OIKAISUVAATIMUS

Viite: Viranhaltijapäätös § 47/2018

Vantaan kaupungin Teknisen lautakunnan katusuunnitelmassa 57839-1 Norppakujan kohdalla (ote suunnitelman sivusta alla) on nähdäksemme kaksi kohtaa, joihin pyydämme oikaisua.

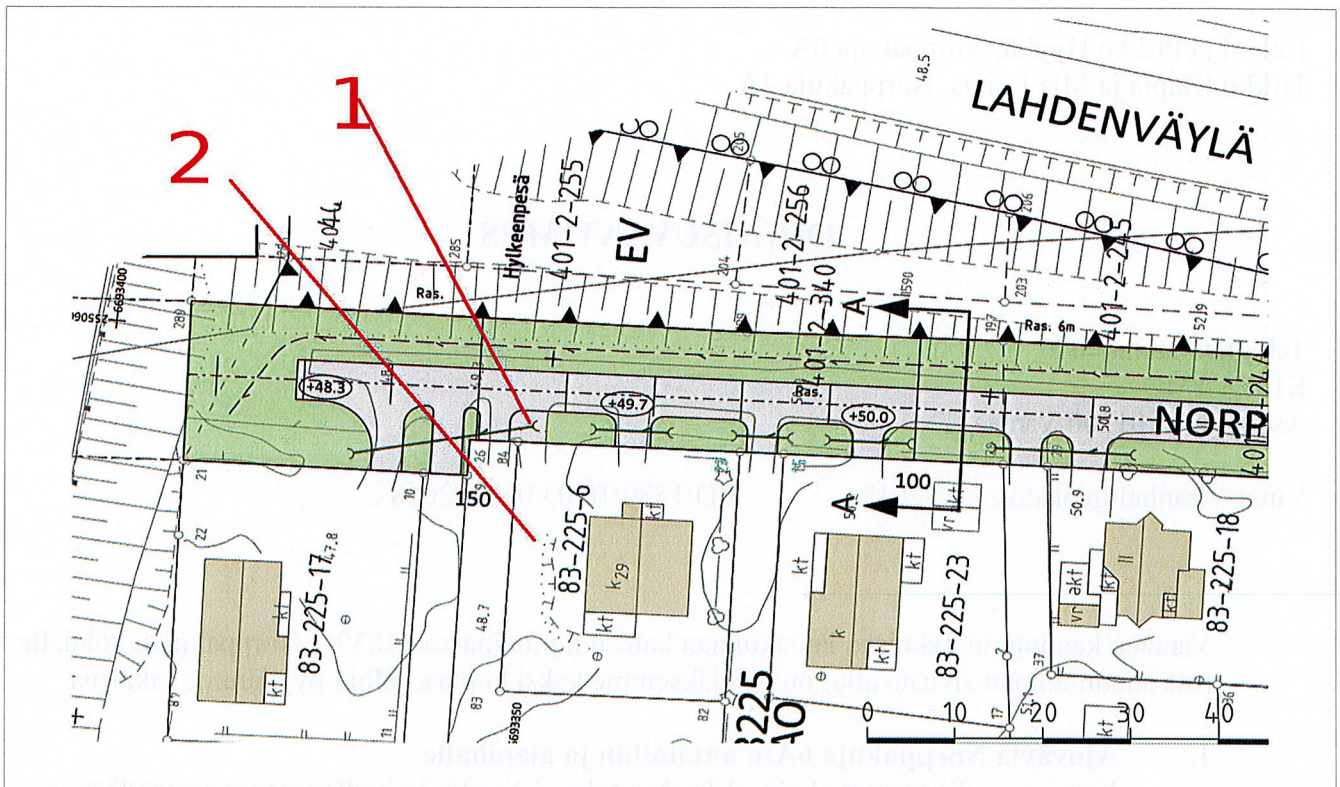
1. Ajoväylä Norppakuja 6A:n autotalliin ja alapihalle

Kuvassa esille nostettu kohta 1 koskee talon 6A pohjoissivulle tulevaa ajoväylää. Kuvassa olemme merkinneet kadun ja tonttimme välisen alueen kulkuväyläksi (suunnitelmassa tuo kohta on viheralueena). Talon 6A alakerrassa on autotalli, johon tuota väylää pitkin on autolle kulkuväylä (kohta 2). Kyseinen väli on asfaltoitu tiestä (Norppakuja) autotallin edustaan asti.

2. Norppakujan länsireuna viheralue ja avo-oja

Norppakujan länsireunan viheraluetta katkaisevat kunkin talon kohdalla kulkuväylät tonteille. Kulkuväylien alla on vesirummut (8 kpl) kuvan mukaisesti. Viheralueen välinen oja-alue on peitetty ja alle on asetettu (halk. 300 mm) putket tontista 8B tonttiin 4A asti. Suullinen lupa saatu aikanaan Teknisen lautakunnan viranomaiselta. Samoin tontin 2A osalta oja-alue on peitetty. Oja on edelleen avoinna tontin 4A kohdalla. Toivomme, että myös tontin 4A osalta oja voitaisiin peittää ja laittaa alle tarvittava vesiputki (esim halk 300 mm). Nähdäksemme olisi luontevaa laittaa tonttien 4A ja 6A väliin sopiva liitäntä, jonka kautta tontilta 4B tuleva pintavesi voitaisiin ohjata edellä mainittuun putkilinjaan. Näillä järjestelyillä saavutettaisiin helposti ylläpidettävä ja harmoninen rakenne koko Norppakujan osalta.

Huom: Ojan täytöstä myös tontin 4A osalta on vuosien saatossa keskusteltu hyvässä hengessä Vantaan kaupungin katuvalvontapäällikkö Jukka Anttilan kanssa. Asiaa ei ole ikinä tyrmätty, vaan perusteluna on ollut lähinnä, ettei se pienenä yksittäisenä projektina yllä ”työlistalle”. Mutta nyt kun remontoidaan koko kuja reuna-alueineen, olisi loogista että myös oja tältä osin täytettäisiin. Tällöin koko kujasta reuna-alueineen saataisiin helppohoitoinen ja yhdennäköinen. Samalla päästäisiin eroon avo-ojan hoidosta aiheutuvasta jatkuvasta vaivasta. Yhteinen tavoitehan varmasti sekä kunnan että meidän asukkaiden taholta on siisti, helppohoitoinen ja yhtenäinen katualue ilman tontteihin rajautuvaa avo-ojaa.
